Technische werkinstructie voor elektrotechnische vakmensen voor het vervangen van de centraalplaten van Busch-Jaeger wandcontactdozen met Safety+

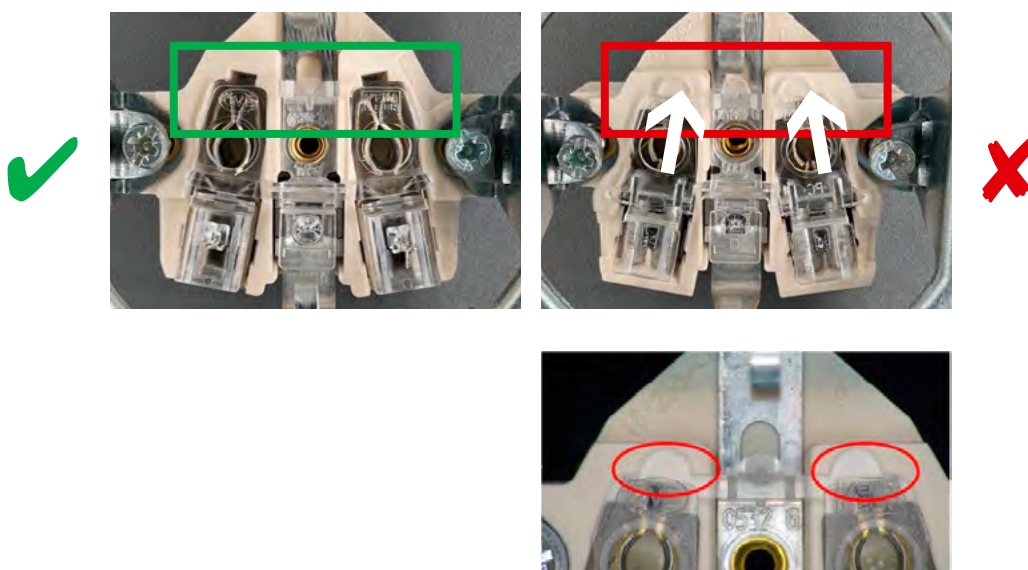
5. Als er **geen nopjes zichtbaar** zijn aan de rechter- en linkerzijde van het transparante kunststofdeel van het wandcontactdoostinzetstuk (linker afbeelding), is de wandcontactdoos inclusief afdekking in orde. Monteer de oorspronkelijke afdekking terug en stel de wandcontactdoos weer in werking.
6. Als er **twee nopjes zichtbaar** zijn op het transparante kunststofdeel an het wandcontactdoostinzetstuk (rechter afbeeldingen), moet de wandcontactdoos-afdekking (C-schijf) worden vervangen. Vervang de geïnstalleerde C-schijf door een van de nieuw geleverde C-schijven. Stel daarna de wandcontactdoos weer in werking.
7. **Stuur alle C-schijven** retour naar Busch-Jaeger, onder vermelding van uw dossiernummer. Dit geldt voor zowel ongebruikte als vervangen onderdelen.
